Nota van inspraak en vooroverleg

**Bestemmingsplan “Oevers Roode Vaart Zuid”,
voorontwerp d.d. mei 2022**

Gemeente Moerdijk

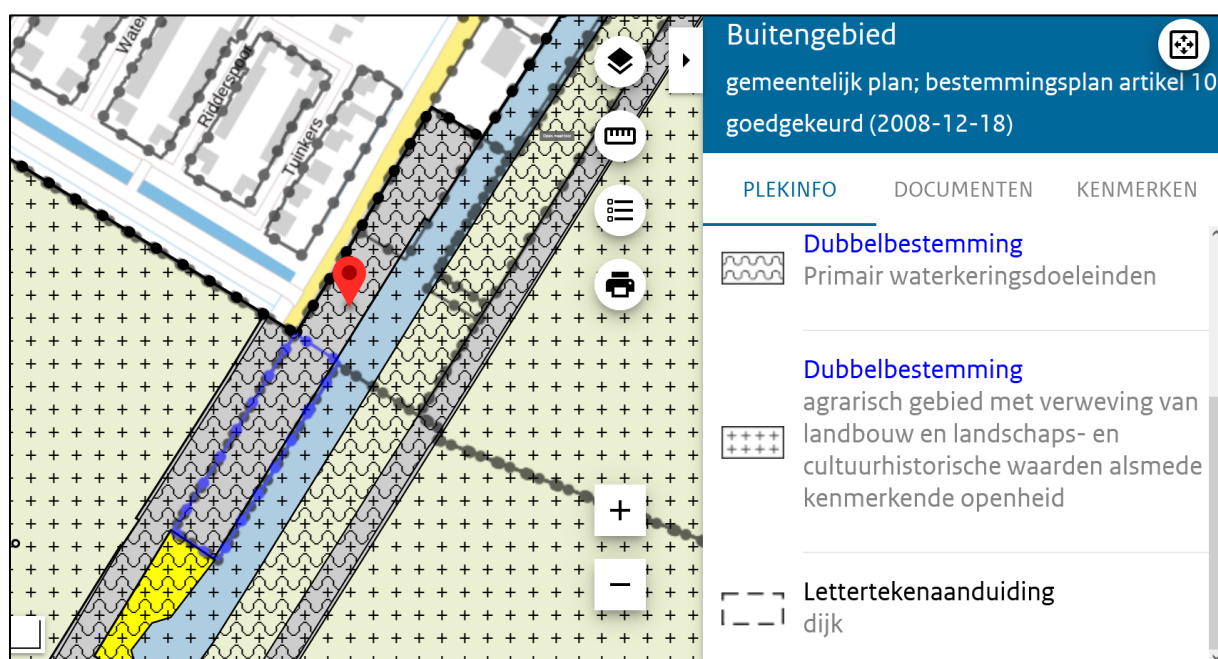
- a. Er wordt benadrukt dat de bepalingen in de Verordening ruimte Noord-Brabant onverkort van kracht blijven. Hierdoor zal elke ontwikkeling binnen de groenblauwe mantel een positieve bijdrage moeten leveren aan bescherming en ontwikkeling van aanwezige waarden en zal elke ruimtelijke ontwikkeling in het buitengebied gepaard moeten gaan met kwaliteitsverbetering van het landschap.

- a. Op onderstaande is uitsnede te zien dat het plangebied niet in de groenblauwe mantel ligt en binnen de begrenzing van het stedelijk gebied ligt. Een nadere onderbouwing van de genoemde aspecten is daarmee ons inziens overbodig.

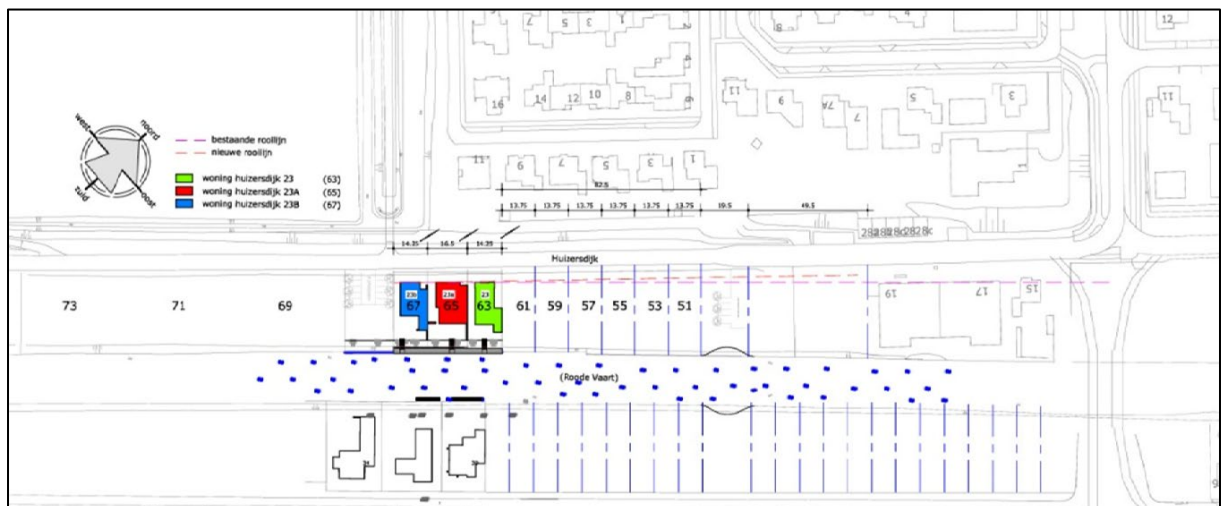
- a. Insprekers verzoeken voor deze ontwikkeling de rooilijn te handhaven zoals deze in het bestemmingsplan Oevers Roode Vaart Zuid uit 2012 is vastgelegd. De voorgestelde rooilijn zou betekenen dat de nieuwe woningen voor de bestaande panden uit steken. In bijlage 1 uit de inspraakreactie is door middel van paarse stippellijn de rooilijn uit 2012 weergegeven.

- a. Op de verbeelding behorend bij het voorontwerpbestemmingsplan staat een rode gevellijn aangeduid. Deze gevellijn heeft dezelfde functie als de rooilijn waarom insprekers vragen en deze zorgt voor een afstand tussen de weg en de woningen. In onderstaande figuur (Bron: Inspraakreactie VOBP) spreekt men over de rooilijn. De ligging van deze gevellijn is gelijk aan de rooilijn die in het bestemmingsplan van 2012 was opgenomen, en ligt parallel aan de Huizersdijk en aan de Allenweg. Het voorontwerp voldoet daarmee al aan de vraag van insprekers.
